改善箇所説明図

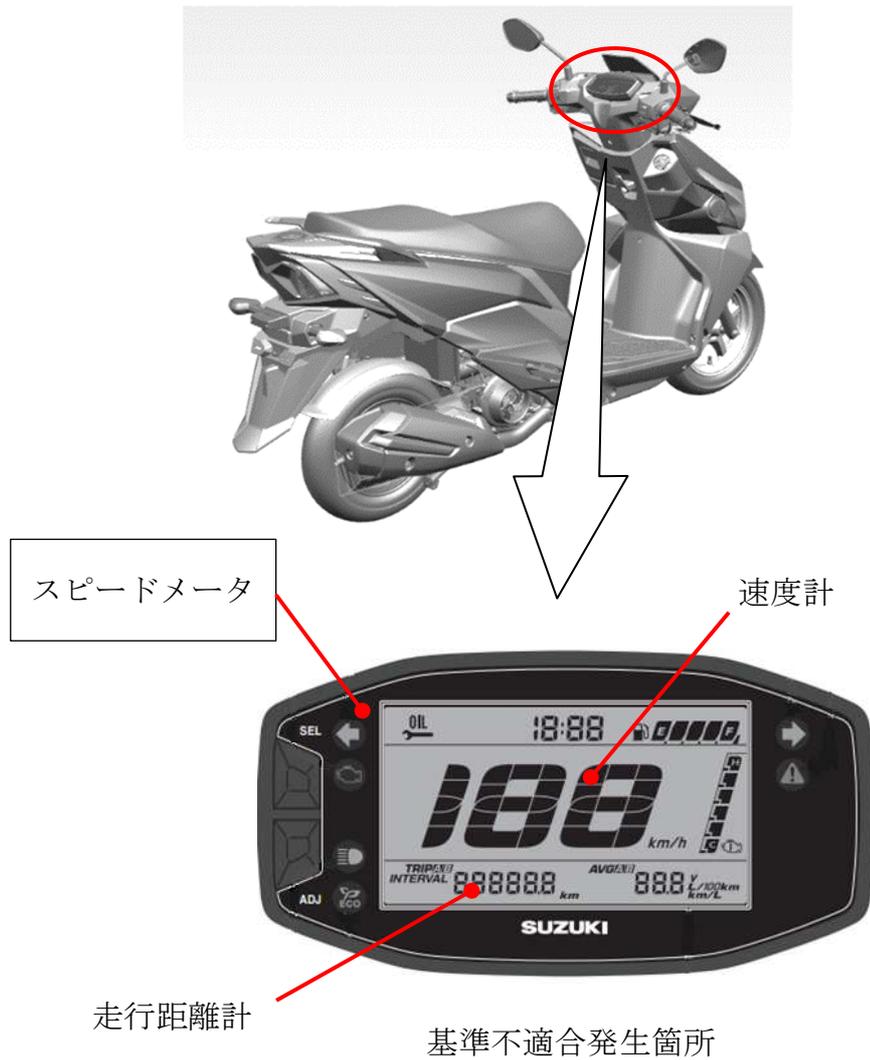
速度計（スピードメータ）および走行距離計（オドメータ）において、ケースの防水性能が不足しているため、雨水等の水分が内部に浸入することがある。そのため、そのまま使用を続けると、基板が腐食して速度および走行距離を表示できなくなるおそれがある。

全車両、スピードメータ（オドメータ含む）を対策品と交換する。

注： は交換部品を示す。

識別：車わくの車台番号打刻付近に、緑色のシールを貼付する。
